Servis Bülteni

Elastik V Kayışında Değişiklik

531 0503 10 Gergi Rulmanı Artık Gerekli Değildir

Motor: F1AE
Parça no.: 531 0503 10
FB4EPK903

Resim 1: Motor no. 0113089'a kadar gergi rulmanlı yardımcı tahrik

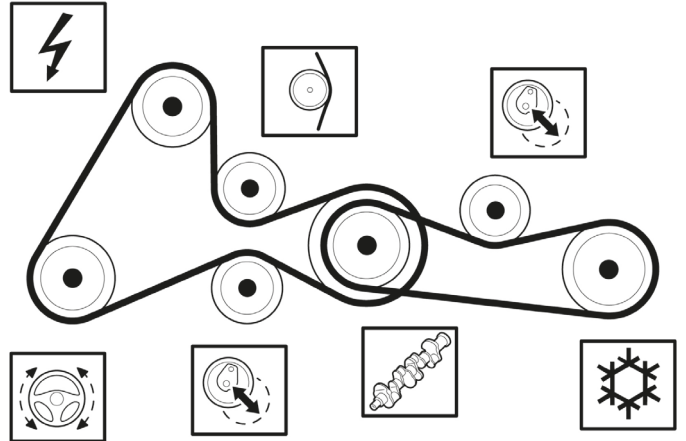
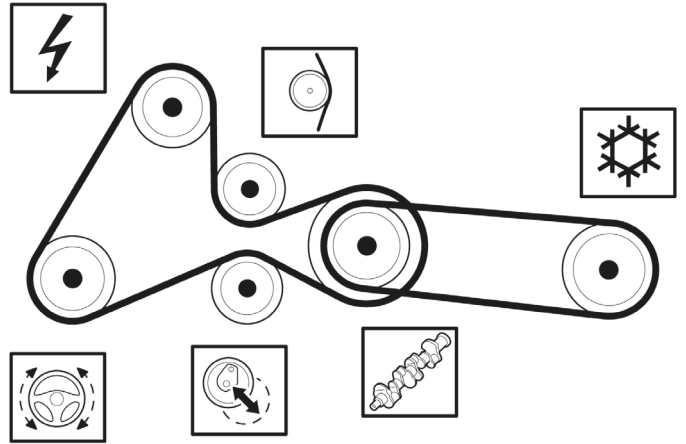
Klima kompresörünün yardımcı tahrik sistemi için yukarıda listelenen üreticiler 0113090 motor numarasından itibaren bir elastik V kayışı kullanırlar. Bu daha önce gerekli olan konvensiyonel V kayışlı gergi rulmanını ortadan kaldırır.

Motor no. 0113089'a kadar olan motorlar da önleyici bakım sırasında FB4EPK903 elastik V kayışı ile donatılabilirler. Bu da gergi rulmanının gerekliliğini ortadan kaldırır.

Elastik V kayışı kısıtlama olmaksızın tüm gereklilikleri karşılar ve motor no. 0113089'a kadar tüm motorlara güvenli şekilde takılabilir. Bir motor elastik V kayışı motoruna dönüştürüldüğünde bir gergi rulmanı hiçbir koşulda monte edilemez.
